**Avis délibéré**  
**de la Mission régionale d'autorité environnementale**  
**Provence-Alpes-Côte d'Azur**  
**sur le projet de parc solaire photovoltaïque au lieu-dit**  
**"Bramadou", sur la commune de Montmeyan (83)**

**N° MRAe  
2022APPACA20/3117**

Avis du 12 avril 2022 sur le projet de parc solaire photovoltaïque au lieu-dit "Bramadou", sur la commune de Montmeyan (83)

Figure 2 : Plan de masse de la centrale photovoltaïque – Source : Permis de construire.

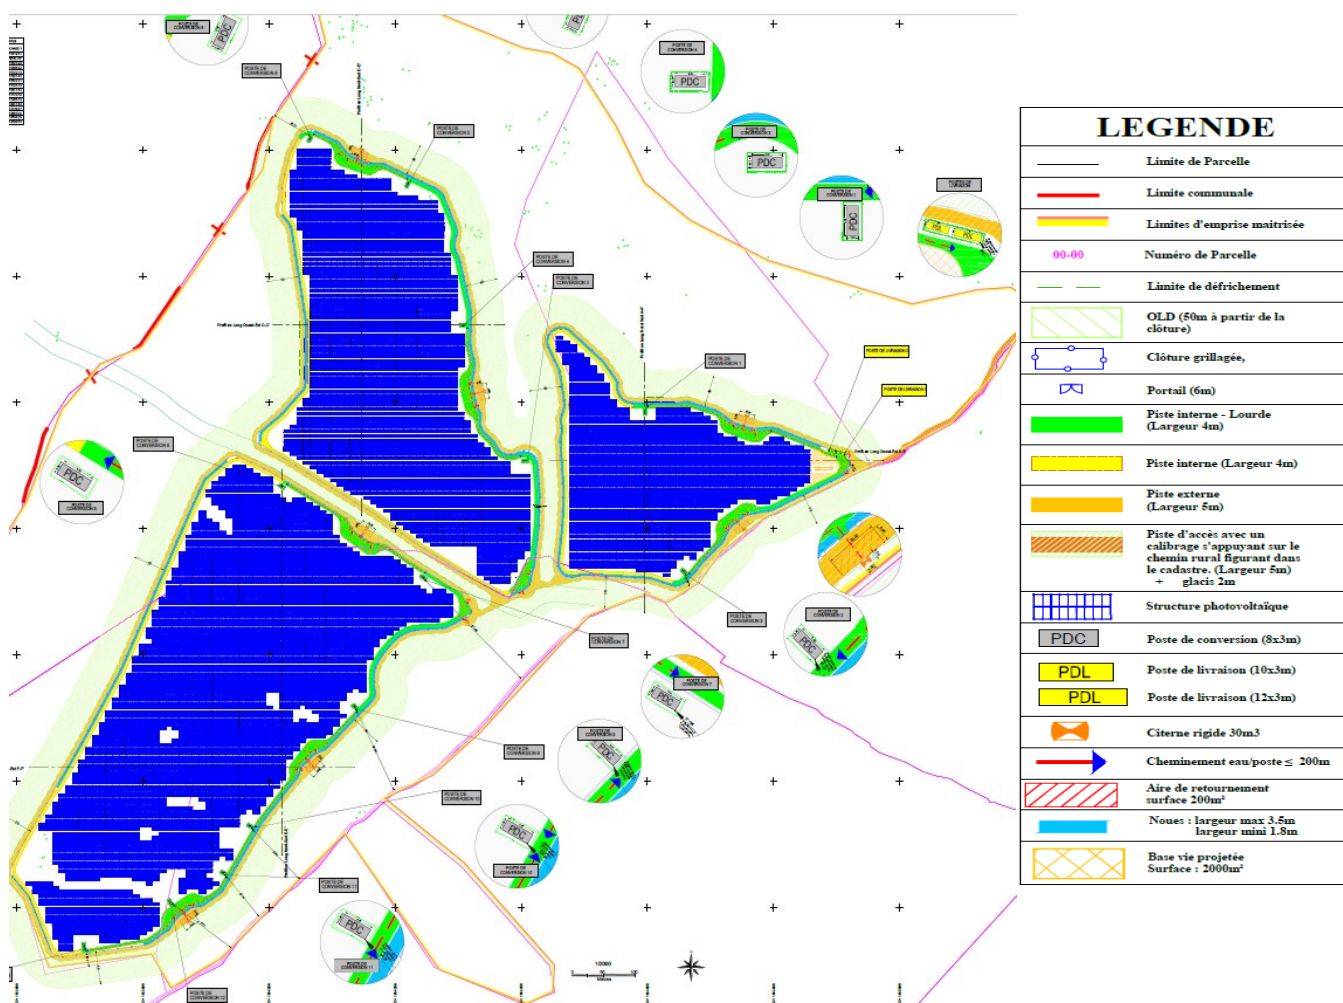
Le résumé non technique, ainsi que le paragraphe 4 du tome 3 de l'étude d'impact, donnent une vision d'ensemble des divers aménagements prévus au sein de ce périmètre. Malgré tout, pour une bonne compréhension du projet, la description technique de ses composantes et la définition de son périmètre méritent d'être précisées.

Concernant le périmètre de projet, l'étude d'impact indique que « *Le poste électrique sur lequel le parc solaire se raccordera sera le poste-source prévu sur le secteur Haut-Var dans la révision 2021 du S3REnR. Le tracé définitif sera connu lors de la signature de la convention de raccordement avec Enedis, après l'obtention du permis de construire celui-ci sera effectué par la société Enedis à partir du poste de livraison du projet, par une ligne enfouie le long des voiries privées et publiques existantes* »<sup>4</sup>. Le tracé du raccordement au poste-source n'est pas défini, ce qui ne permet pas d'étudier les impacts liés à ces opérations de raccordement, ni de proposer des mesures.

**La MRAe recommande d'intégrer, dans le périmètre retenu pour l'analyse des impacts du projet, le tracé du raccordement au poste-source ENEDIS qui fait partie intégrante du projet.**
